锡地铁地保函〔2024〕19号

关于新民路与金钩桥路交叉口东南侧地块出让 地铁保护意见的函

附件：新民路与金钩桥路交叉口东南侧地块与地铁1号线南
禅寺站~谈渡桥站区间平面关系图

新民路与金钩桥路交叉口东南侧地块与地铁1号线南禅寺站~谈渡桥站区间平面关系图

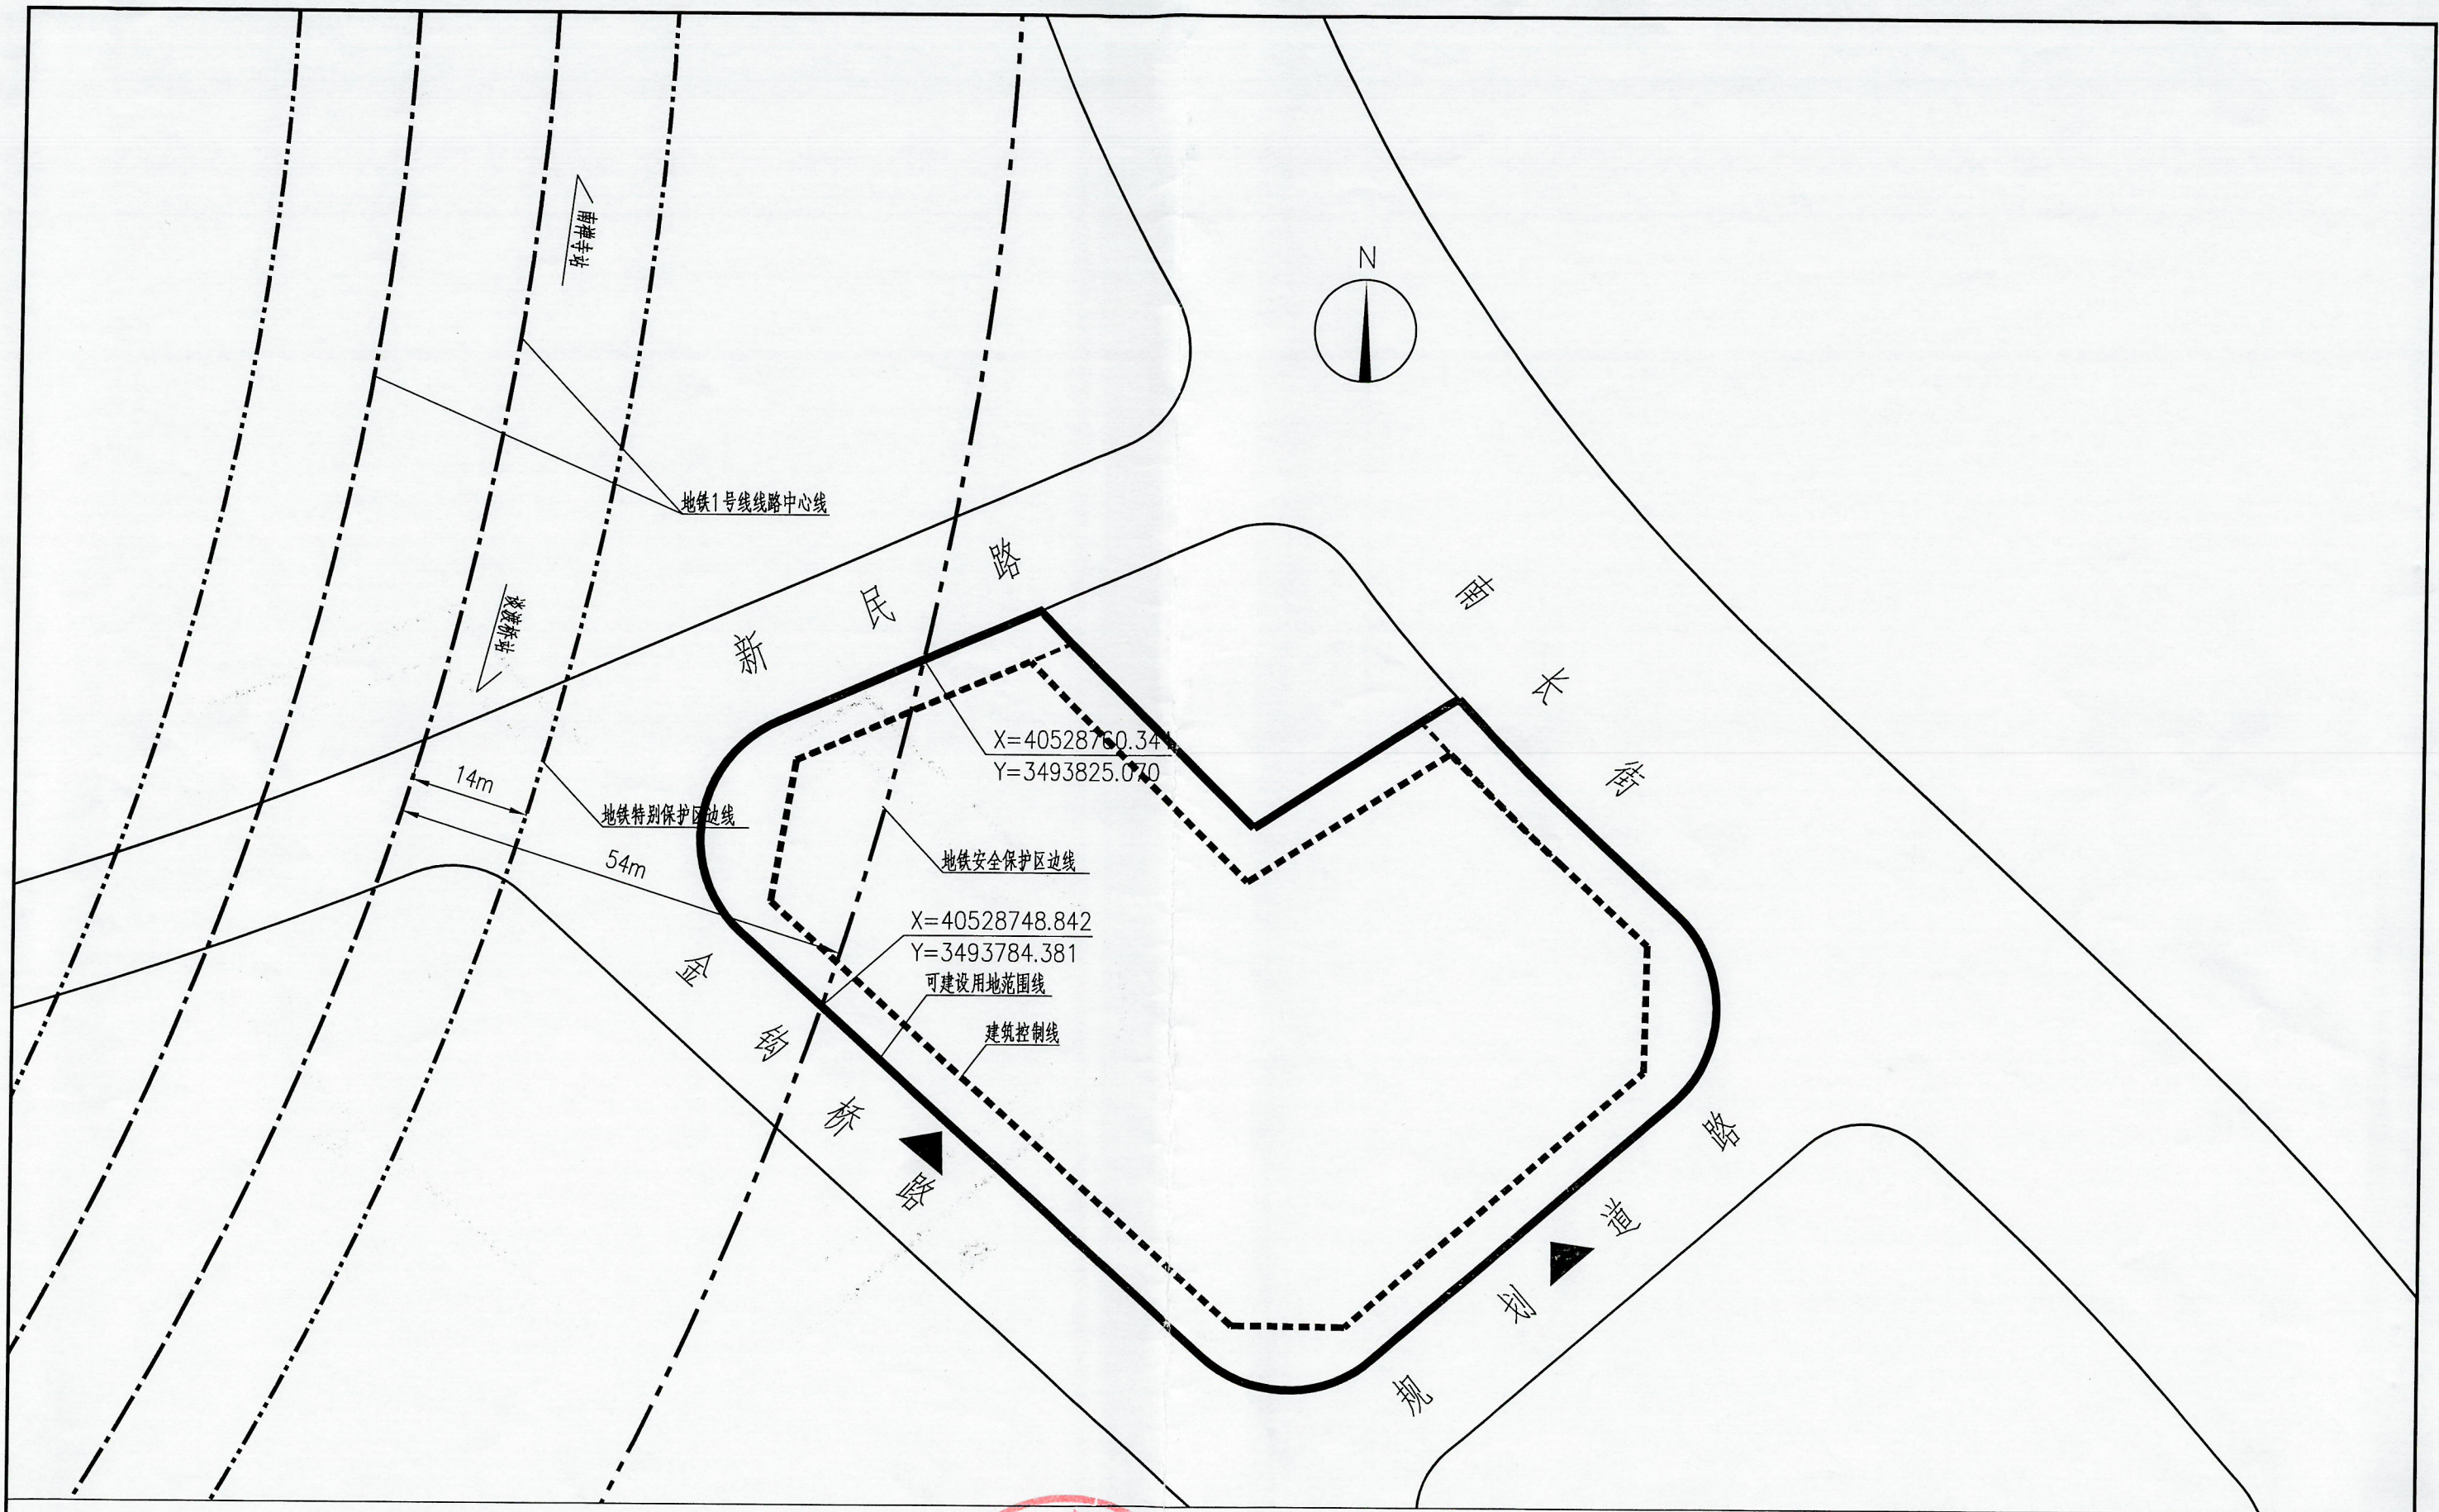
新民路与金钩桥路交叉口东南侧地块位于地铁线路的安全保护区内。

根据《无锡市轨道交通条例》关于安全保护区的管理规定，地块开发建设单位应当事先书面征求地铁集团的意见；地块内实施方案（包括围墙、出入口、管线等附属设施）与轨道交通设施之间应满足结构安全退距、消防、环评等技术要求；地块开发建设单位应当分析、论证施工活动对轨道交通设施的影响，制定轨道交通设施安全保护方案，并经地铁集团同意后，按照方案进行施工。

- 1、本图尺寸以米计,本图坐标采用2000国家大地坐标系。
- 2、地铁1号线南禅寺站~谈渡桥站区间在地块北侧南北向敷设,在地铁特别保护区范围内除《无锡市轨道交通条例》第二十六条规定允许的建设活动外,不得进行其他建设活动。
- 3、地块内实施方案与地铁设施之间应满足结构安全退距,消防、环评等技术要求。
- 4、若规范调整,按最新版的规范执行。
